**“Liepājas ostas ūdens infrastruktūras uzlabošana – Liepājas ostas hidrotehnisko
būvju atjaunošana un pārbūve”**

(Iepirkuma identifikācijas Nr.LSEZ2018/26ES/K)

NOLIKUMA SKAIDROJUMI Nr.7

Zonu stūru koordinātas (LKS92)

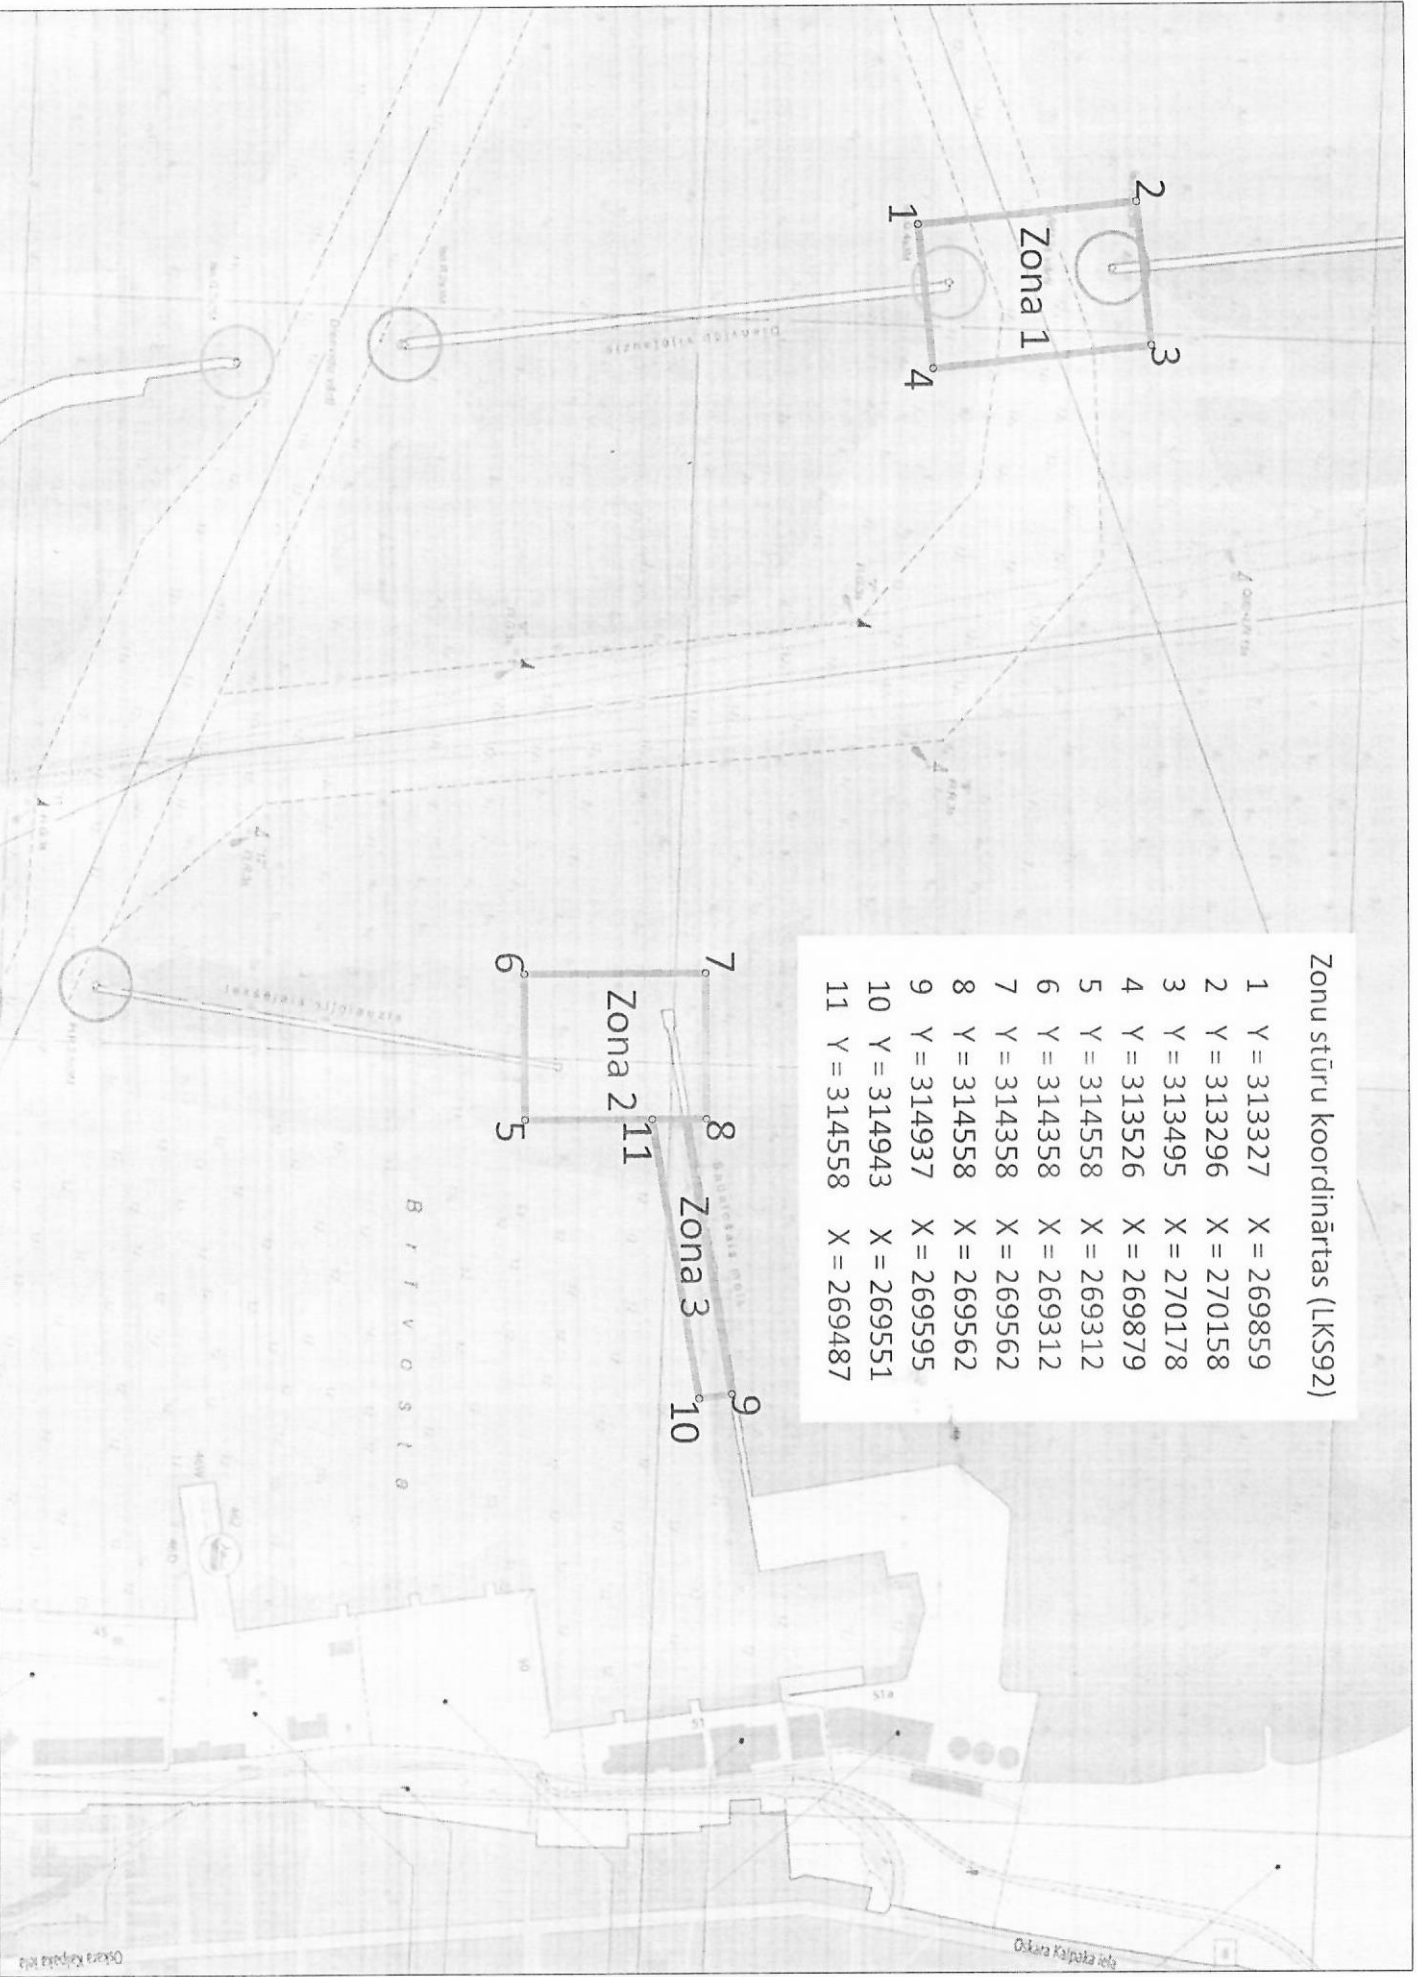
Iepirkuma nolikuma pielikums Nr.1 “Tehniskā specifikācija” 4.2.punkts paredz, ka “Darbi objektā organizējami tādā apmērā un veidā, lai netiktu traucēta ostas un citu uzņēmumu darbība, nerastos pārtraukumi uzņēmumu darba procesā”. Lūdzu apstiprināt, ka būvniecības darbu veikšanas laikā satiksmes būvdarbu zonā tiks slēgti un hidrotehniskās būves un attiecīgās akvatorijas zonas netiks ekspluatētas (piemēram, rekonstrukcijas laikā Vidējie vārti netiks ekspluatēti).

Kuģu satiksme būvdarbu izpildes zonās, kuras norādītas shēmā pielikumā, tiks slēgta. Norādīto zonu 3 būvdarbu izpildes laikā ir jāapzīmē diennakts gaišajā un tumšajā laikā ar pagaidu navigācijas zīmēm. Ārpus norādītajām zonām būvdarbu izpilde jāaskaņo un jāveic ievērojot Liepājas ostas noteikumu prasības.
